**CENTRALE PHOTOVOLTAÏQUE
DE LA GRANDE PATURE**

Demande de Permis de Construire

F-CPGP-EP : Réponse à l'avis MRAE

**Mémoire en réponse à l'avis de la Mission
Régionale d'Autorité Environnementale (MRAE)**

Figure 1 : Registre parcellaire graphique

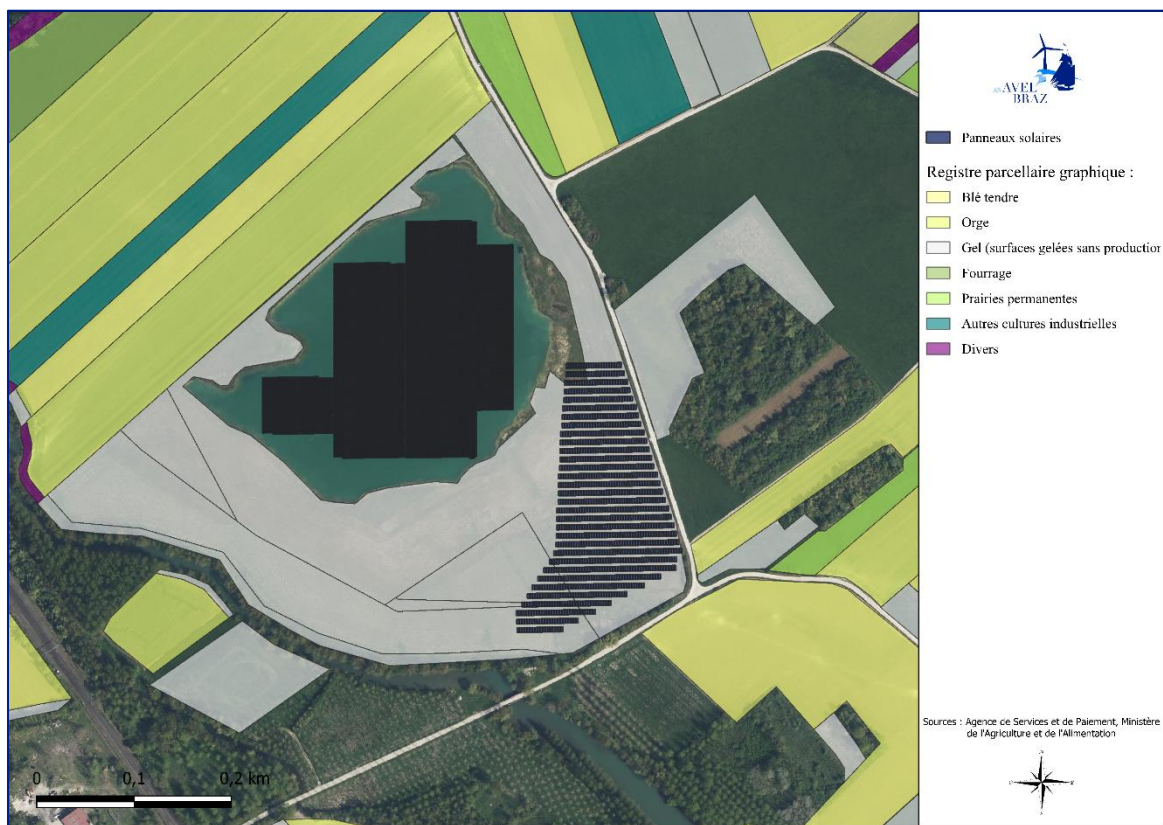
« L'Autorité environnementale recommande au préfet du département de la Marne de ne pas démarrer l'enquête publique tant que le dossier n'aura pas été complété pour les enjeux biodiversité, notamment pour le Rôle des genêts et la zone inondable. L'Autorité environnementale recommande principalement au pétitionnaire de :

- **compléter le dossier par l'étude préalable à la compensation collective agricole (EPCCA) indiquant les incidences du projet sur les activités agricoles locales ;**

Le projet est implanté sur une ancienne carrière alluvionnaire, un site déjà anthropisé, qui ne fait plus l'objet d'une activité agricole. Le terrain ne présente pas de potentiel agronomique avéré, ni d'usage agricole actif au moment de l'élaboration du projet. Pour cette raison, le projet n'a pas d'incidence sur des surfaces agricoles exploitées et ne contribue pas à l'artificialisation de terres à vocation agricole (cf. figure 1).

Concernant l'étude préalable à la compensation collective agricole (EPCCA), **la surface concernée par le projet est de 2,7 ha**. Or, dans le département de la Marne, **le seuil réglementaire déclenchant l'obligation d'EPCCA est fixé à 3 ha**. Ce projet reste donc en deçà du seuil, conformément à la réglementation en vigueur. La surface mobilisée demeure marginale, sans impact significatif sur les espaces agricoles.

Figure 1 : Carte de localisation des infrastructures du projet

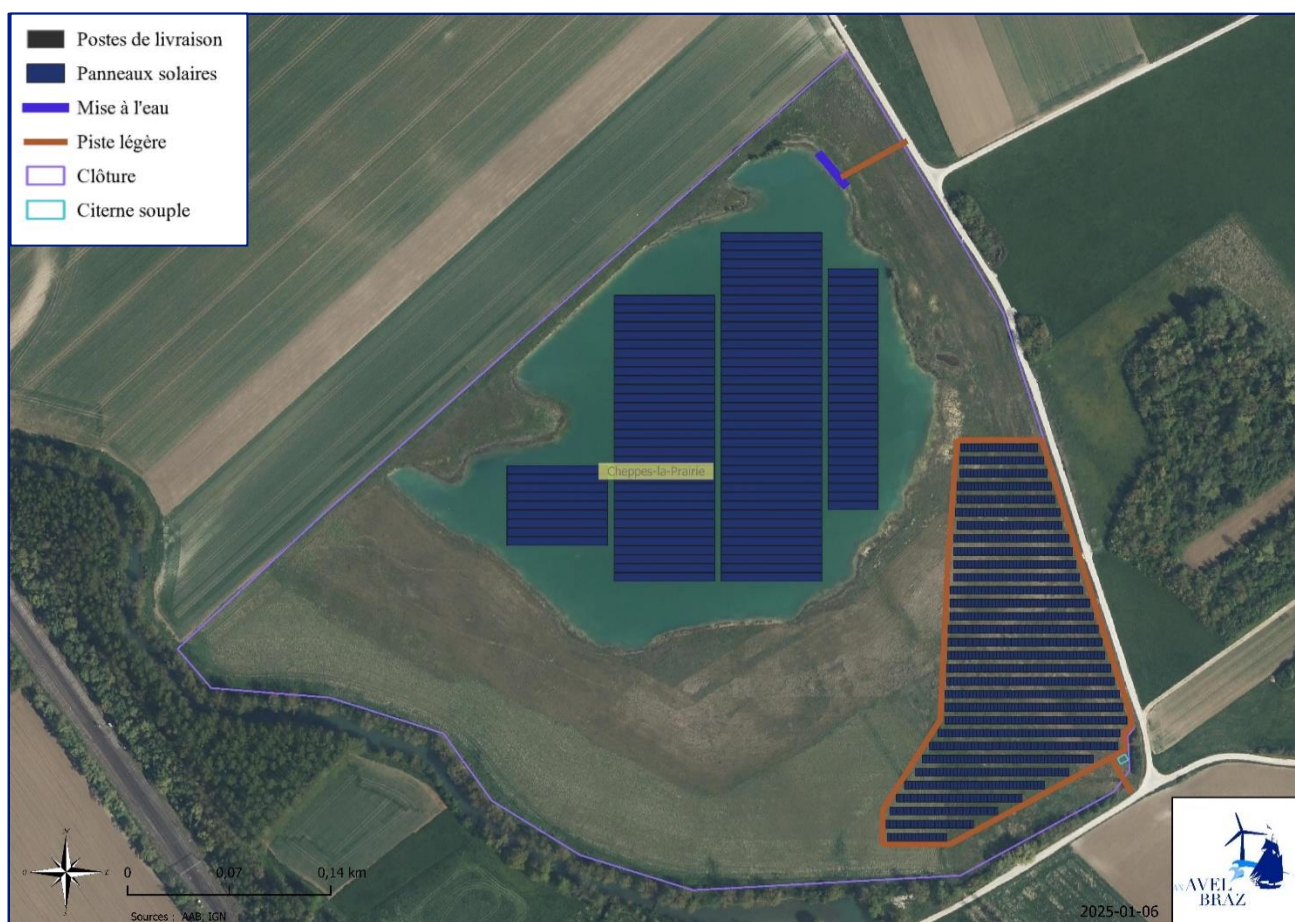
On s'interroge aussi sur la localisation de l'aire de mise à l'eau en phase travaux, à proximité du site de reproduction des amphibiens et de la roselière. L'impact de cette implantation et les éventuelles alternatives ne sont pas étudiés.

La localisation de l'aire de mise à l'eau avait pour objectif de limiter l'emprise des travaux sur la zone d'implantation potentielle. Le pétitionnaire consent à revoir la localisation de cette aire de mise à l'eau selon les exigences des services compétents, en proposant une mise à l'eau au nord du projet.
